Keuringsverslag van een elektrische laagspanning- en zeer lage spanningsinstallatie

NIET CONFORM

Straatnaam	Olivetenvest
Huisnummer	37
Busnummer	7de
Postcode	2800
Gemeente	MECHELEN
Land	België

Controlebezoek van een huishoudelijke installatie volgens (KB 08/09/2019) - AREI Boek 1- 6.5. en 4.2.4.3.

Afbeelding schakel- en verdeelbord:

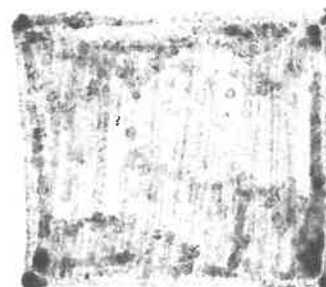
I8.08 De geleiders van het type VOB moeten in daarvoor bestemde buizen, kabelgoten geïnstalleerd worden. (Boek 1 Onderafdeling 5.2.9.3. en 5.2.9.6.)

I9.04 De verbindingen dienen verwezenlijkt te worden in borden, verbindings- of aftakdozen, aan de klemmen van schakelaars, contactdozen of verlichtingsarmaturen. (Boek 1 Onderafdeling 5.2.6.1.)
